WERKPLAATS-BULLETIN

BETR.	PRODUKT
SCHOKBREKERS 142, 144, 164	P
	GROEP 76
DATUM April 1969	NO. 6

Stuggere schokbreker voor de 142, 144 en 164.

1. Schokbreker
2. Moer
3. Ring (gebruik de bestaande ring)
4. Rubberbussen
5. Speciale bout
6. Afstandsbus
7. Draagarm

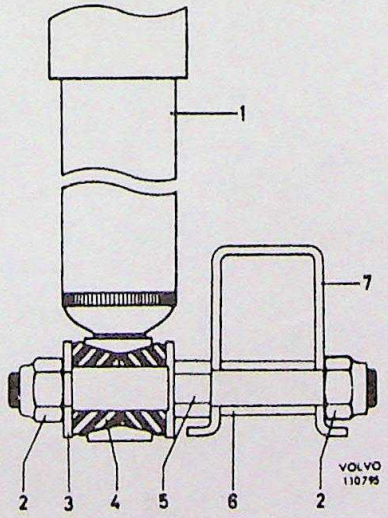
Er is nu voor de Volvo 142, 144 en 164 als accessoire een H.D.-type schokbreker leverbaar, welke een groter dempingsvermogen heeft. Wanneer dit type schokbreker wordt gemonteerd, moeten de onderste bevestigingspunten voor de achterschokbrekers worden versterkt. Hiertoe zijn nu ook onderdelen leverbaar.
De versterking van de onderste schokbrekerbevestiging staat in de figuur hieronder afgebeeld.
De bevestiging van de voorschokbrekers heeft geen versterking nodig.
De nieuwe schokbrekers hebben de volgende onderdeelnummers:

De hieronder genoemde onderdelen zijn nodig voor de versterking van de onderste bevestigingspunten van de achterschokbrekers.

Per zijde zijn de volgende onderdelen nodig:

onderdeelno:
Lagerbout	1	682783
Rubber bus	1	89567
Nyloc moer 1/2" - 20 UNF - 15.8 D 80	1	950376
Afstandsbus (alleen te monteren bij oudere wagens, die nog een "gerolde" uitvoering hebben)	1	675874
